温州技师学院二期（东校区）建设项目设计
招标文件补充、修改、澄清（答疑）01 号文件

一、答疑、澄清部分

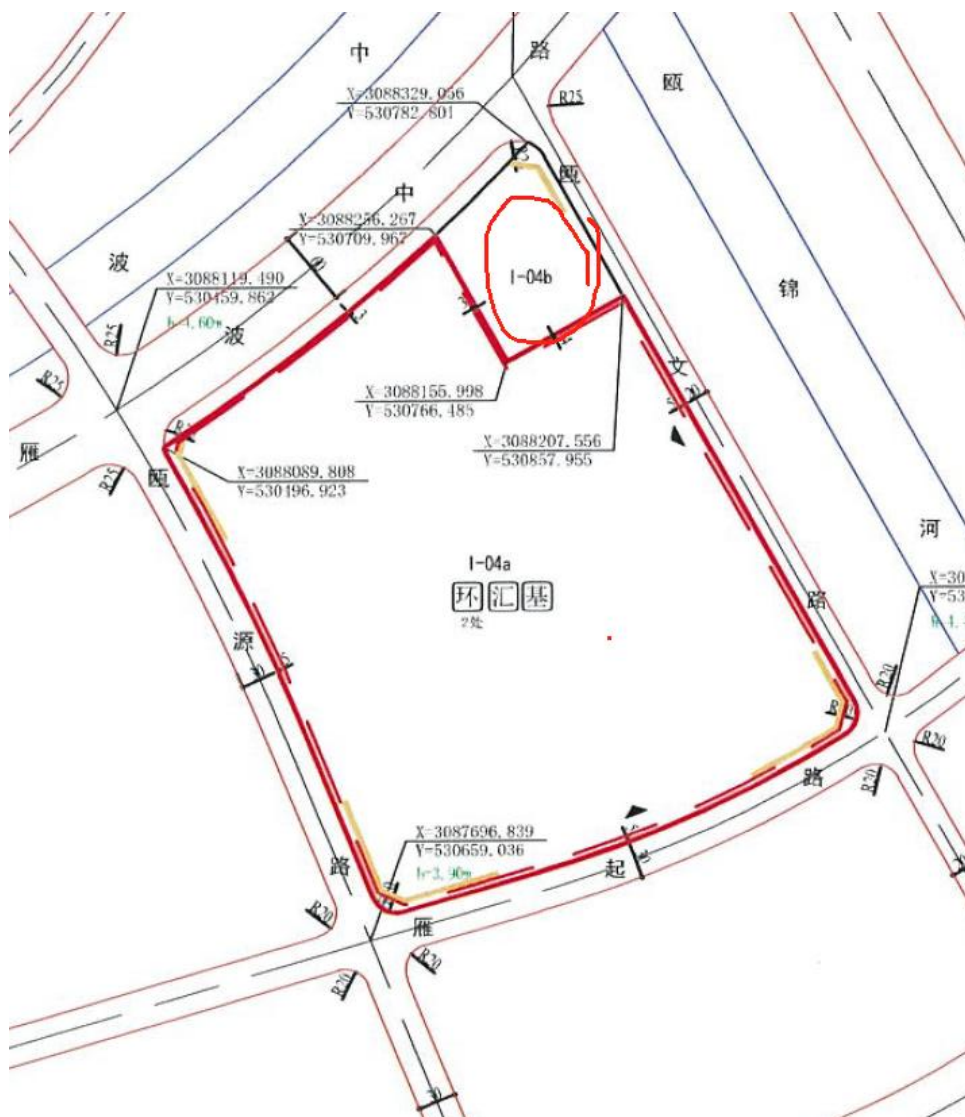
9、 此处缺失实训室名称及数量

技师研修室 4 间	工业机器人、电气、电梯、人工智能训练师 4 个技师班场地；企业模式工位布局，30 工位；	1. 面积 120 2. 有讲解区，有讲台，有一体机，场地有麦克风音响 3. 预埋实训网线、三相电源线各 55 工位 4. 场地有监控摄像头 5. 楼层智能门禁门锁联网（教师刷卡进入，可导出使用记录） 6. 预留 5 匹空调插座前后 2 个位置
机电一体化特训室	机电一体化特训室设备 6 台（部分设备较大）	1. 面积 120 2. 有讲解区，有讲台，有一体机，场地有麦克风音响 3. 预埋实训网线、三相电源线各 55 工位 4. 场地有监控摄像头 5. 楼层智能门禁门锁联网（教师刷卡进入，可导出使用记录） 6. 预留 5 匹空调插座前中后 3 个位置
	电气安装特训室 8 台（设备较大）	1. 面积 240 2. 有讲解区，有讲台，有一体机，场地有麦克风音响 3. 预埋实训网线、三相电源线各 55 工位 4. 场地有监控摄像头 5. 楼层智能门禁门锁联网（教师刷卡进入，可导出使用记录） 6. 预留 5 匹空调插座前中后 3 个位置
世赛特训室	世界技能大赛，festo、电子技术项目训练研讨场地	1. 面积 240 2. 有讲解区，有讲台，有一体机，场地有

答：招标文件中除了实质性内容外，其他数据指标均为提供给投标人进行设计参考。

温州技师学院二期（东校区）建设项目建设规模一览表

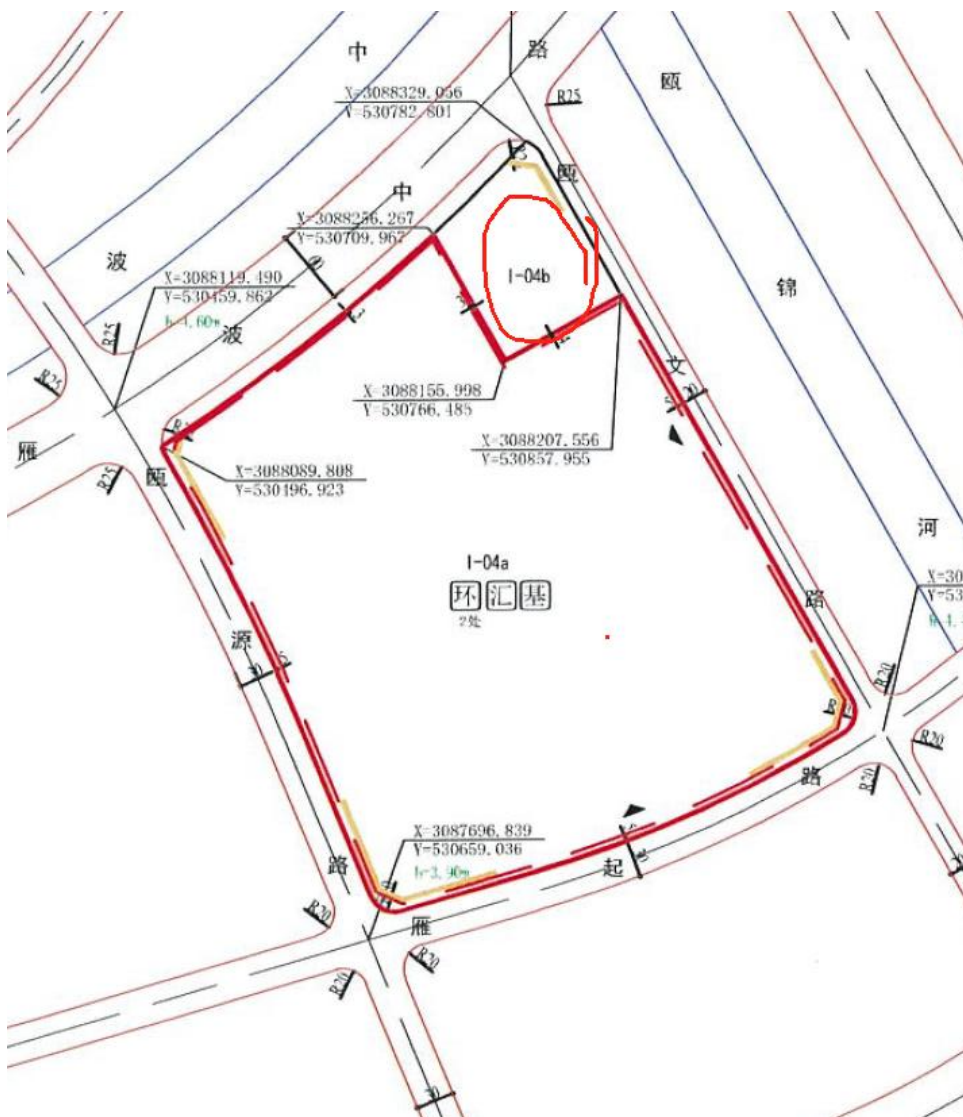
12、本项目总建筑面积≤171648 平方米，其中地上建筑（含架空层及连廊）面积≤152878 平方米，地下建筑面积≤18770 平方米，架空层面积≤15000 平方米。经过对标书解读，实训室要求净使用面积为6200平方米 智能控制学院净面积为18700。合计约25000，但标书中对于其他功能，如宿舍，体育馆、行政中心、职工之家、学术交流中心等功能未作要求，是否可以指及参考可研报告中的数据如下：

答：招标文件中除了实质性内容外，其他数据指标均为提供给投标人进行设计参考。
